SERVICE INFO – INA 0123

Тихіша робота двигуна

Заміна жорсткого шків на шків генератора з обгінною муфтою

Зображення 1: Заміна жорсткого шків на шків генератора з обгінною муфтою

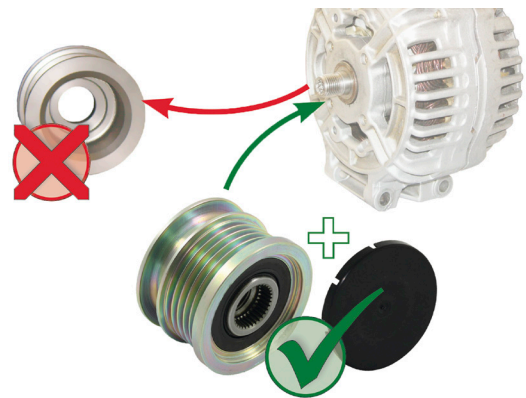
У наведених вище автомобілях, в яких встановлений жорсткий шків генератора, можуть виникати вібрації та надокучливі шуми в області приводу допоміжних агрегатів двигуна. Вони виникають внаслідок нерівномірного обертання колінчастого вала дизельного двигуна у порівнянні з бензиновим двигуном.

Шків генератора з обгінною муфтою захищає привод допоміжних агрегатів двигуна від крутильних коливань колінчастого вала, забезпечуючи, таким чином, більш рівномірну та спокійну роботу поліклинового ремня. В результаті двигун працює значно тихше і приємніше.

Компанія Schaeffler Automotive Aftermarket рекомендує виконати переобладнання автомобілів, у яких виникають такі шуми, замінивши жорсткий шків генератора на шків з обгінною муфтою. Увага: обов'язково дотримуйтеся інструкції, що входить у комплект постачання!
